**Progetto per la realizzazione di un impianto eolico, denominato "Poggio alle Pancole", costituito da n. 7 aerogeneratori, per una potenza complessiva pari a 42 MW, e delle rispettive opere di connessione alla RTN, da realizzarsi nel Comune di Lajatico (PI). Cod procedura 7874**

**OSSERVAZIONI – ALLEGATO 3**

### **IMPORTANZA STORICO CULTURALEE PAESAGGISTICA DELLE VISTE DALLA ROCCA DI PIETRACASSIA**

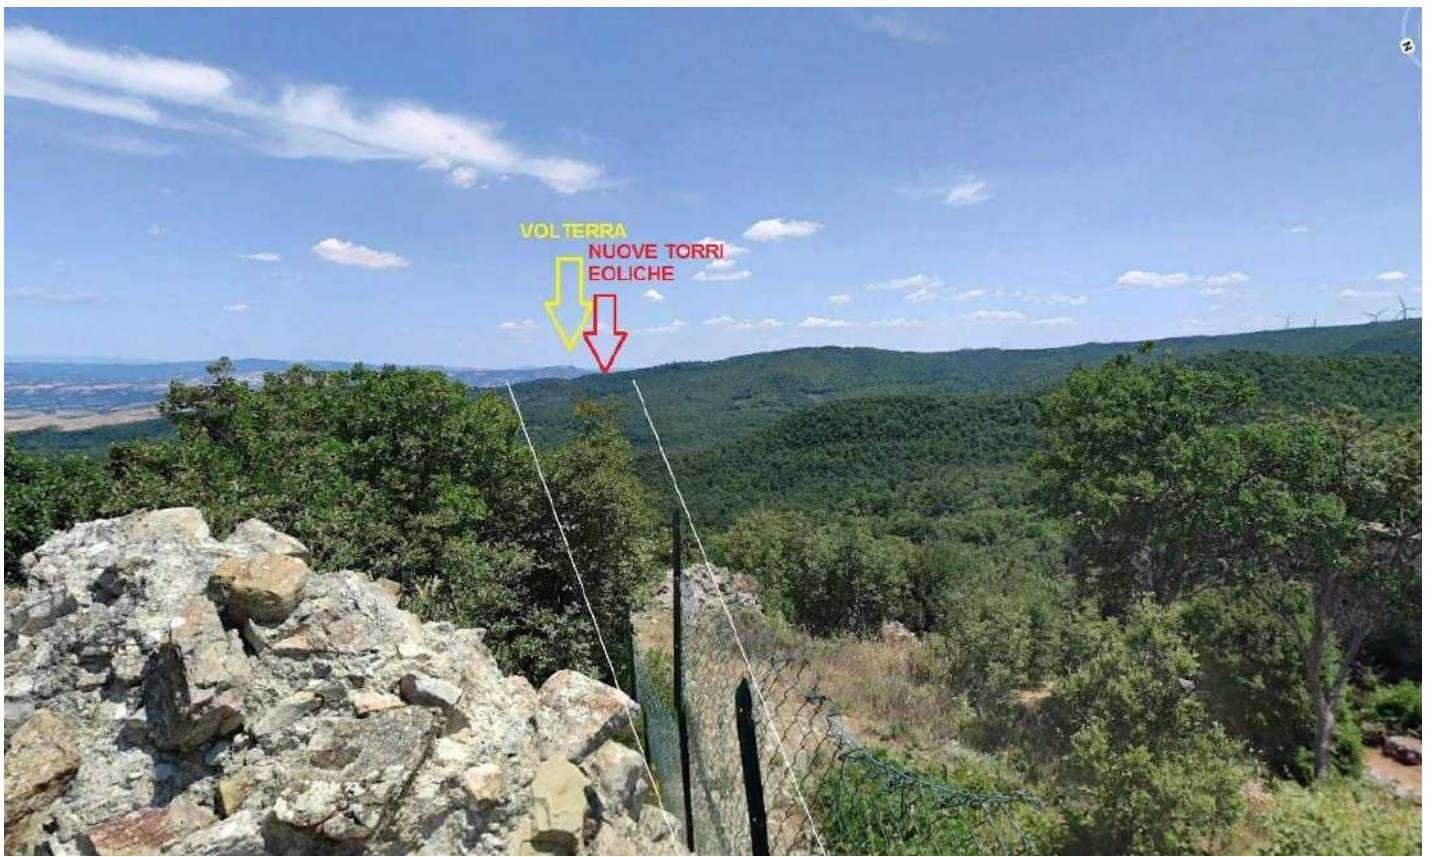
Il progetto del nuovo parco eolico invece è posto proprio lungo la direttrice Rocca di Pietracassia – Volterra, e le prime torri eoliche sono site ad una distanza molto ridotta dalla Rocca (meno di 2 chilometri). La realizzazione del Parco potrebbe perciò distruggere per sempre la più importante direttrice visiva storica che ancora possiamo apprezzare, con grave, insipiente e irreparabile danno al paesaggio, alla storia e alla cultura del territorio.

*Vista dalla Rocca di Pietracassia verso Volterra – il nuovo parco eolico andrebbe ad impattare proprio sulla direttrice, e posto a meno di 2 chilometri, impedirebbe la vista di Volterra dalla Rocca; il parco eolico esistente, visibile sulla destra, è posto tra 4 e 6 chilometri, ed è èarzialemente nascosto da un colle più alto.*

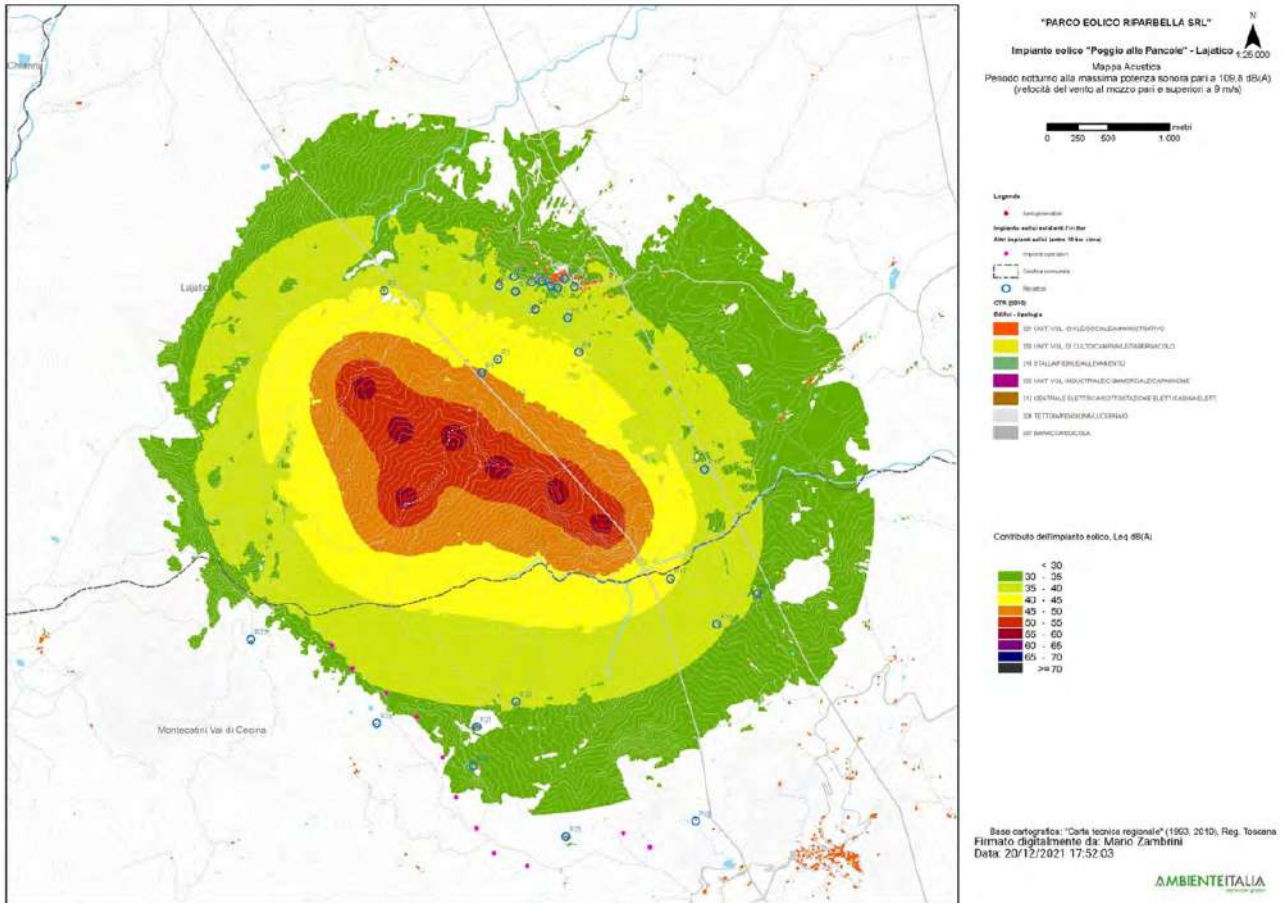
3. Nella valutazione del criterio differenziale a finestre chiuse si fa riferimento a un modello di facciata del fabbricato assolutamente non verosimile: il potere fonoisolante di un vetro 3 mm viene dichiarato 30 dB. Il potere fonoisolante di un vetro 3 mm, basta fare una veloce ricerca in letteratura, non supera i 25 dB e se ragioniamo di infisso nel suo complesso non siamo sopra i 20 dB. L'assunto della stanza 4 metri per 4 metri e volume 43 mc non è assolutamente cautelativo perché le camerette abitabili hanno superfici di calpestio inferiori ai 10 mq e volumi inferiori ai 30 mc. In ogni caso è pieno di stanze con superficie di calpestio inferiore ai 16 mq, basta una qualsiasi camera matrimoniale. La stima dell'indice dell'isolamento di facciata è quindi del tutto sovrastimata, quindi errata e porta a dichiarare che il livello di rumore ambientale a finestre chiuse è inferiore al limite di applicabilità sia di giorno che di notte. Ciò non è corretto e, in situazioni di bassa rumorosità residua come stimata/misurata dai tecnici, quando il differenziale si applica, SI SUPERA. Risulta evidente che senza l'assunto della valutazione errato dell'isolamento di facciata il criterio differenziale a finestre chiuse risulta superato.

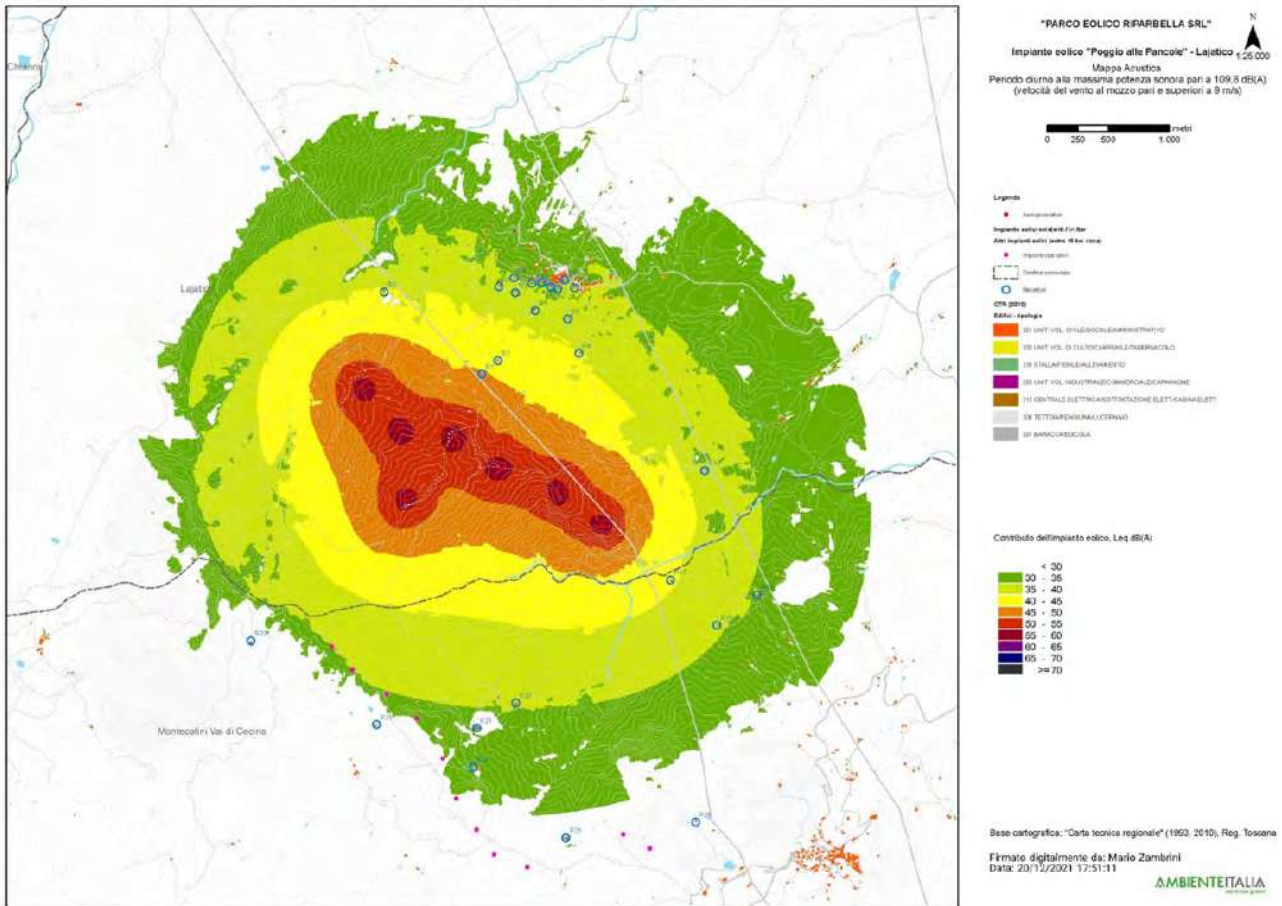
4. L'osservazione ancora più cogente riguarda l'assunto dell'abbattimento di una parete a finestre aperte pari a 10 dB. 10 dB di abbattimento, prova qualsiasi misura che si possa fare in qualsiasi situazione, può andare bene in caso di parete molto grande, di importante  $R_w$  e con finestra piccola, inferiore al 5% della superficie finestrata. Già una stanza normalissima di una cameretta con finestra 1,2x1,4, mediante misura a 1 m dalla facciata in esterno e una all'interno con fonometro a 1 m dalla finestra aperta e oltre 1 m dalle altre superfici riflettenti microfoni a 1,5 m di altezza non presenta abbattimento del rumore superiore a 6 dB, a meno di non avere all'interno un ambiente sovraccarico di arredi solo fonoassorbenti in una condizione assolutamente non realistica. Se poi ci spostiamo a una camera con una banale porta finestra da 1,2mx2,4m si perde un ulteriore dB di abbattimento e in situazioni, che esistono tranquillamente, di infissi ampi (tipo 1,8x2,4 o 2x2,4 o anche oltre) si arriva a situazioni in cui l'unico abbattimento che offre la parete è la riduzione di 3 dB dati dai coefficienti di riflessione di facciata. Coefficiente di riflessione di facciata che, oltretutto, qui non risulta valutato.

Se ne deduce che ipotizzando un abbattimento delle pareti inferiore a quello della valutazione e conforme alle stime riportate il criterio differenziale a finestre aperte si applica e SI SUPERA, sempre con riferimento ai bassi livelli di rumorosità registrati e che sono caratteristici della zona.

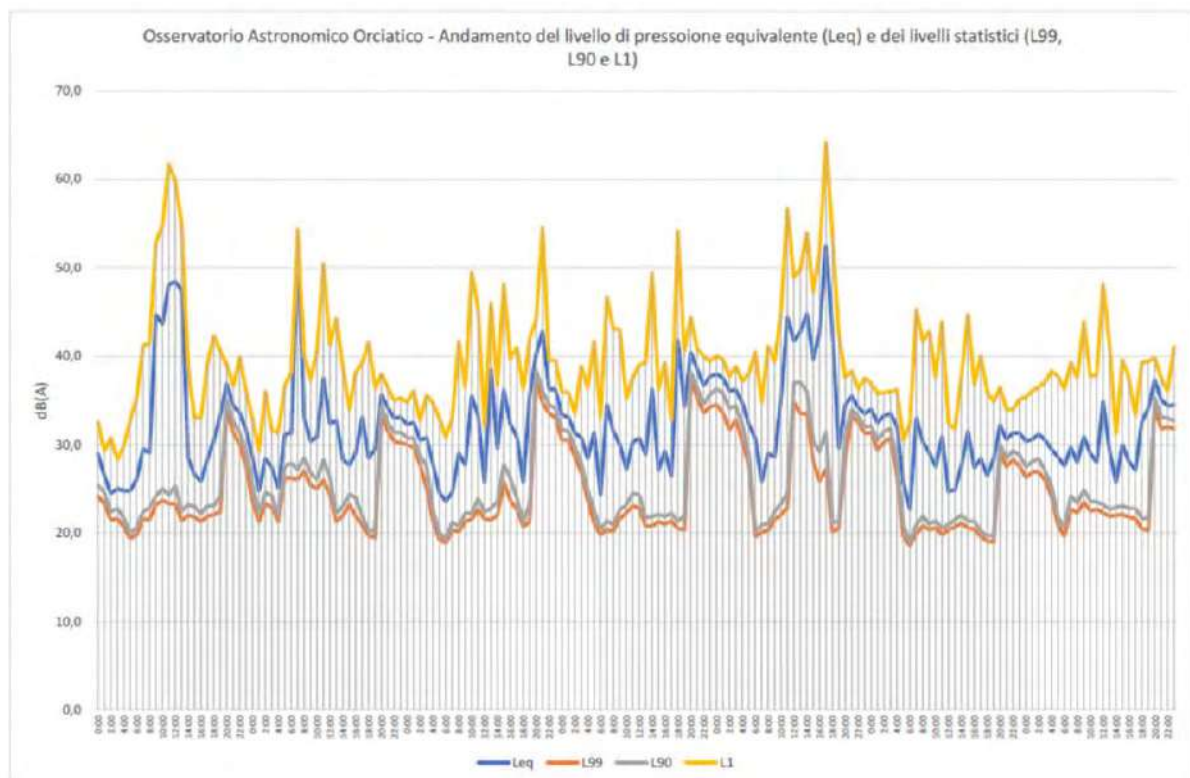
pagina 28 che in corrispondenza di livelli di pressione equivalente Leq intorno ai 45 dB(A), i livelli

di pressione istantanea L1 si aggirano intorno ai 63 e 65 dB(A) o comunque superiori a 50 dB(A) e questo per periodi di 4 e 9 ore, quindi per buona parte della giornata.
